改善箇所説明図

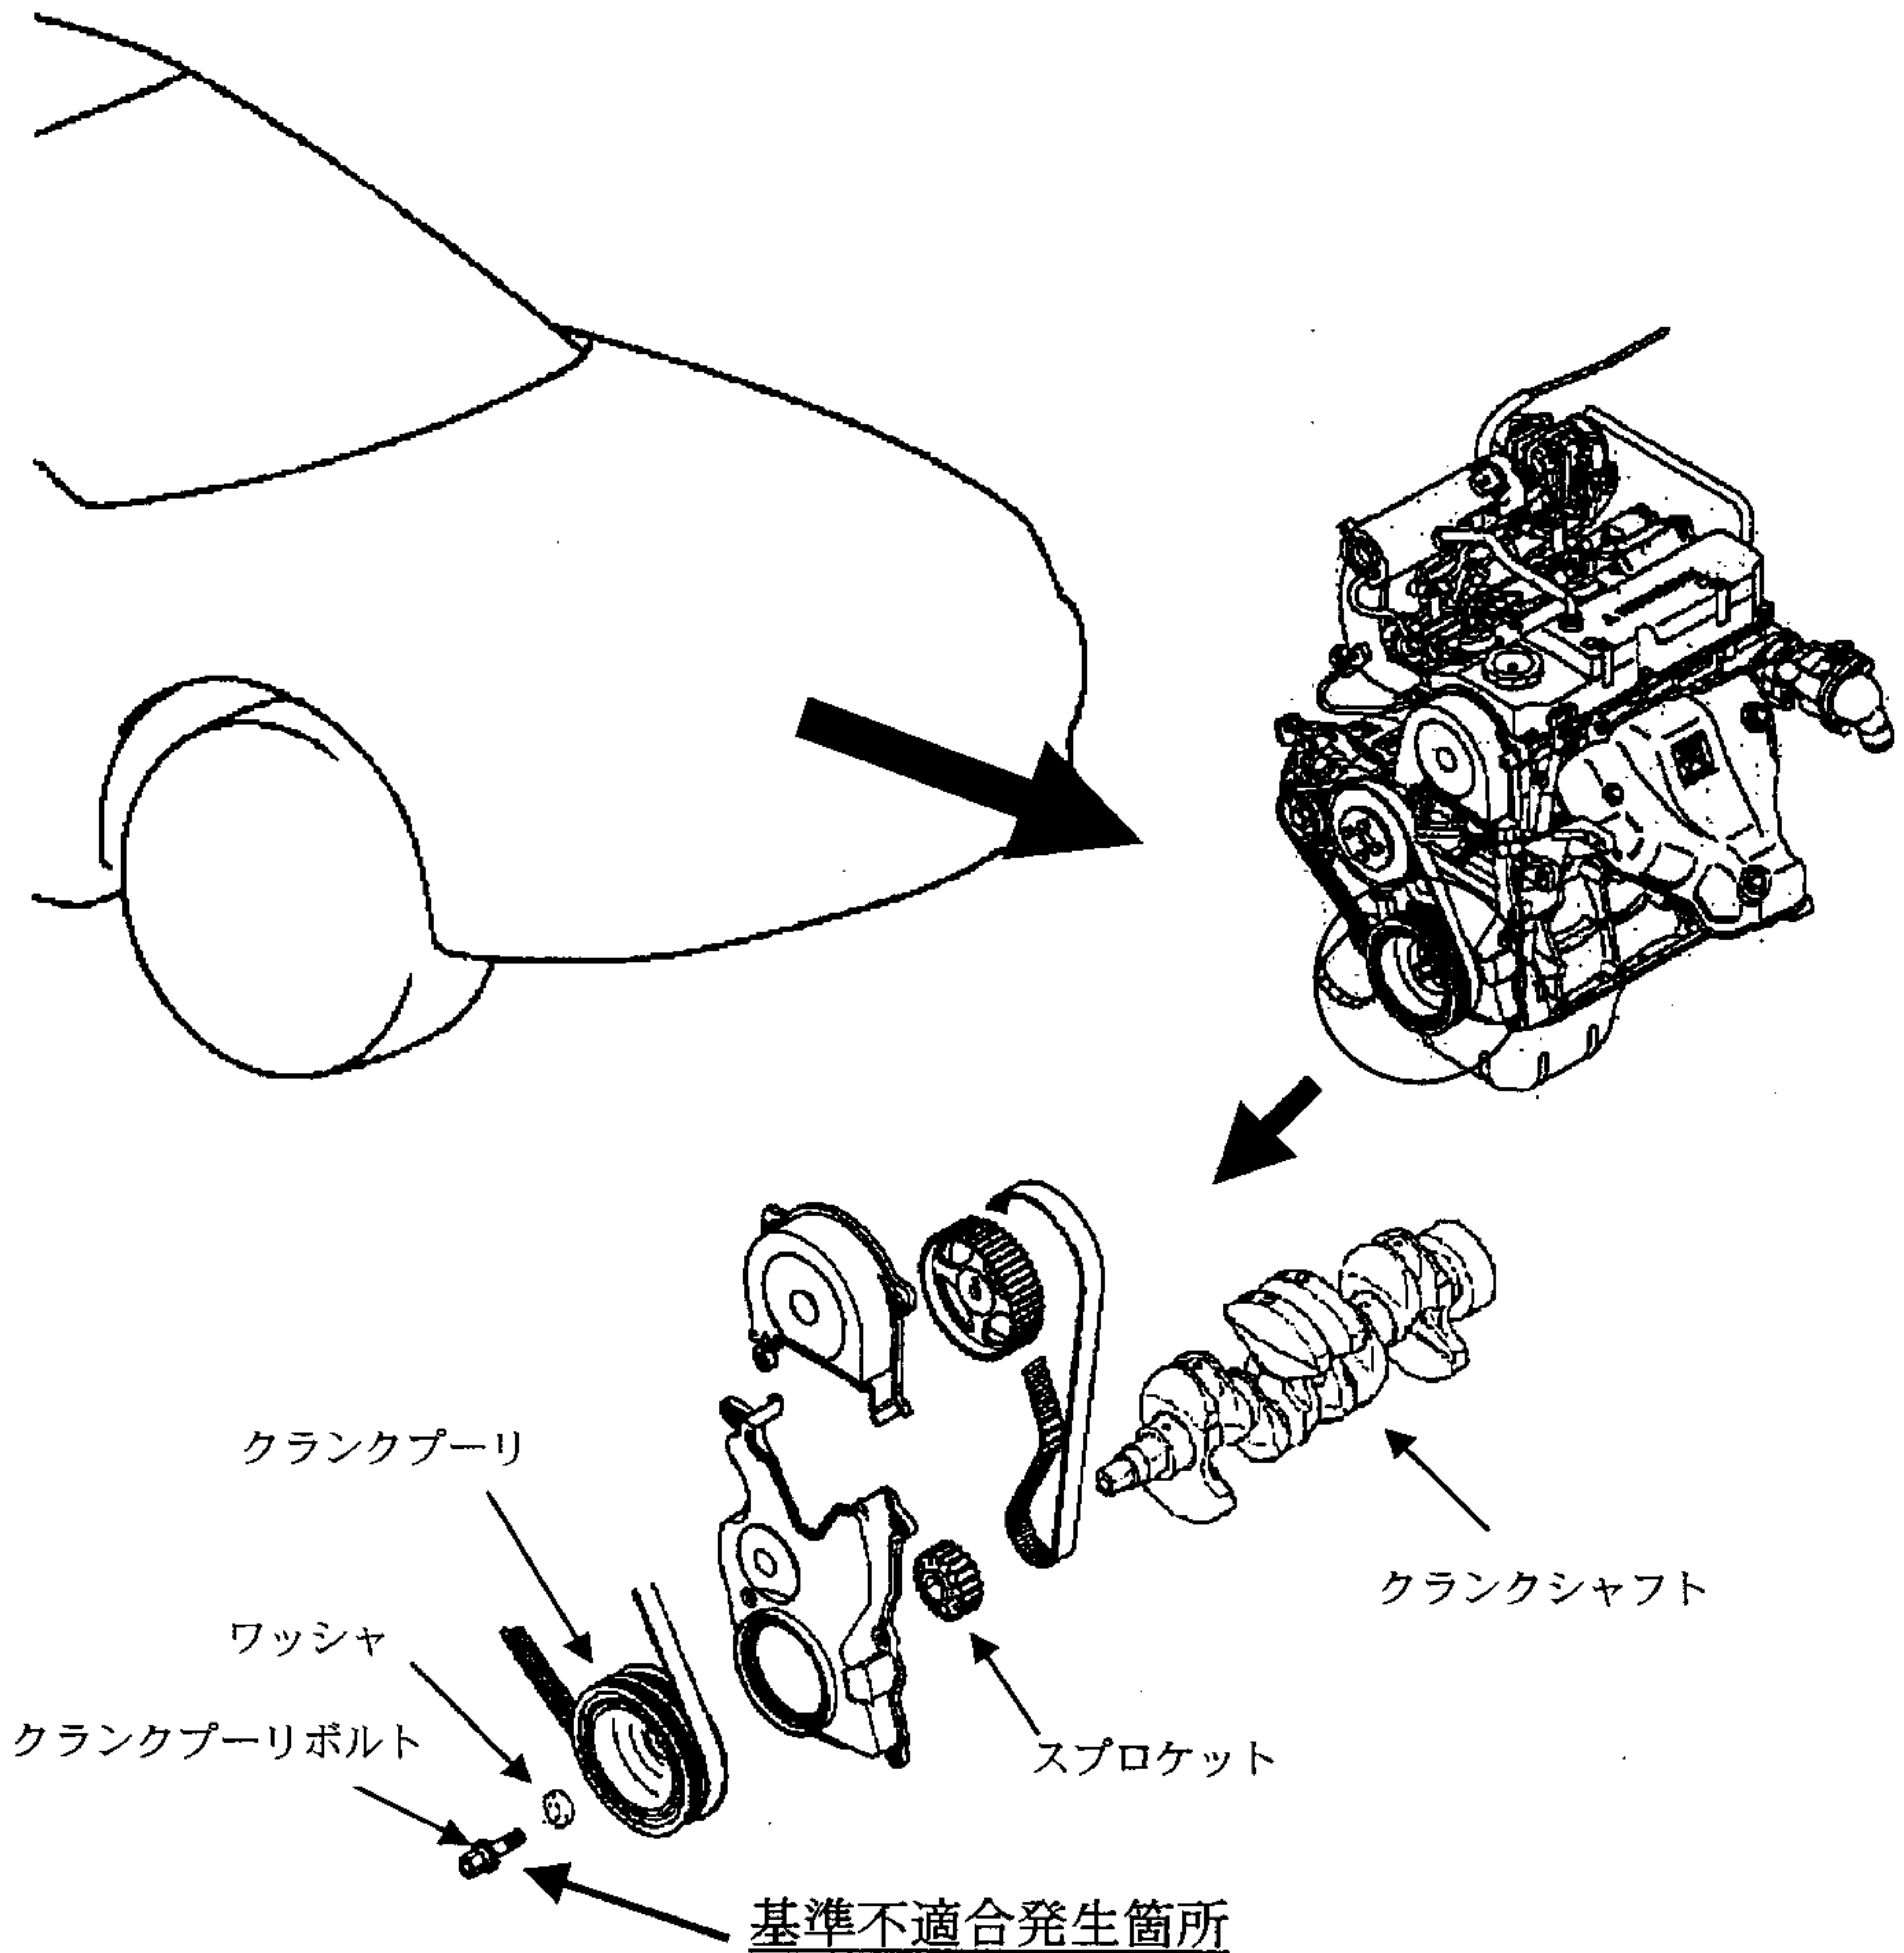
原動機において、クランクプーリをクランクシャフトに固定するボルトにオイルの塗布が適切に行われていなかったため、締付け力が不足しているものがあり、その状態で使用を続けると、当該ボルトが弛み、異音が発生し、最悪の場合、補機駆動用クランクプーリが空転し、発電機及びパワーステアリング用油圧ポンプが作動しなくなり、充電警告灯が点灯するとともに、ハンドルの操作力が増大するおそれがある。

- ① 全車両、クランクプーリボルトの弛みを点検し、弛みのあるものについてはクランクプーリボルト、ワッシャ、クランクプーリ及びスプロケットを点検し、損傷のあるものについては良品と交換する。
- ② 全車両、クランクプーリボルトを増し締めする。

識別：エンジンルームの銘板の右側に白または黄色のペイントを塗布する。
